氷見市役所 御中

令和4年8月
味川自治会区長
西向不二夫

排水路不具合箇所の補修要望書

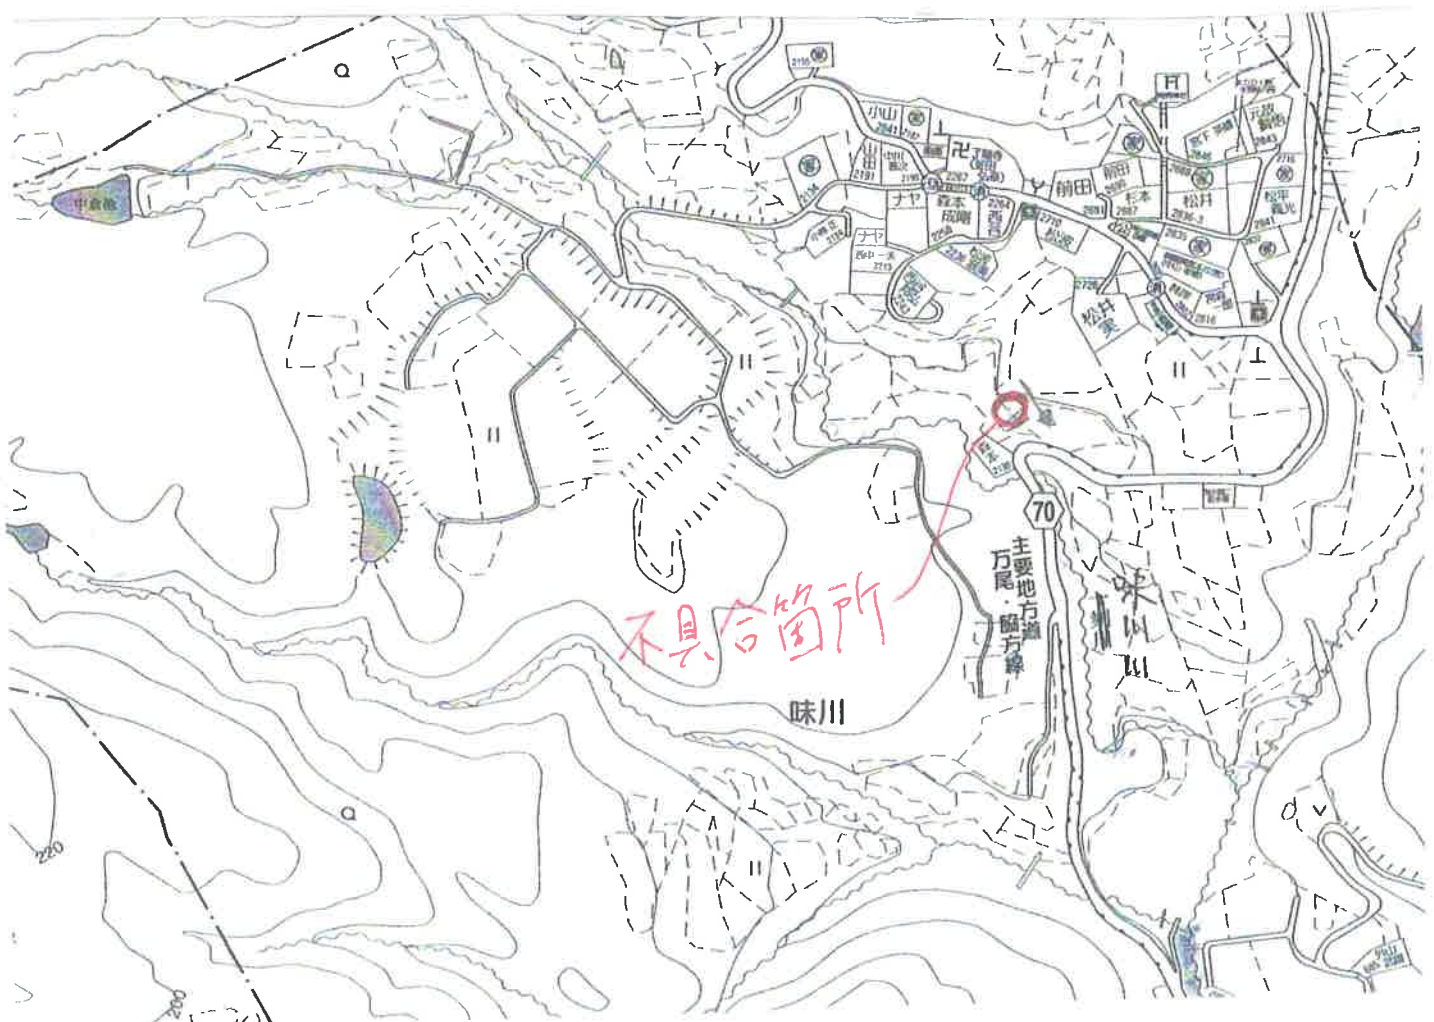
日頃、味川地区の振興に多大なご支援ご協力を賜り厚く御礼申し上げます。
さて、本地区の排水路に不具合箇所（写真①上部の人の指差し箇所）が発見され、堰堤部上部に写真②③④部のように穴が開いていました。
要因としては写真⑤⑥⑦⑧のように土砂崩れがあり水路を塞ぎ、堰堤部の土管を通らずに水がオーバーフローし堰堤上部に穴を開けその箇所より水が侵食しながら流れ落ちているのだと思われます。
このまま放置しますと堰堤の弱い部分より崩壊し、最悪 堰堤の役をしなくなります。
早めの補修が必要だと思いますので宜しくお願い致します。
